RAPPORT

du commissaire enquêteur
sur le déroulement de l'enquête et examen des observations recueillies

Enquête publique du 19 octobre au 4 novembre 2023

Zonage d'assainissement des eaux pluviales des 8 communes du SIA
Côte de Nacre

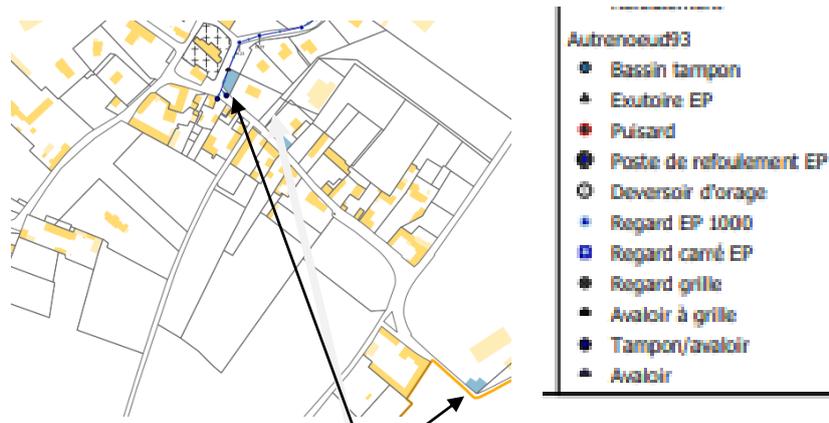
4/Une présentation de zonage sur la commune de Courseulles sur Mer est proposée au §13-11 (page 84). S'agit-il d'un exemple ou bien les 7 autres communes ont été oubliées ?

Pour chacune des communes, le document intitulé « élaboration du zonage d'assainissement et propositions d'aménagements » comporte un ou plusieurs volets de présentation de zonage.
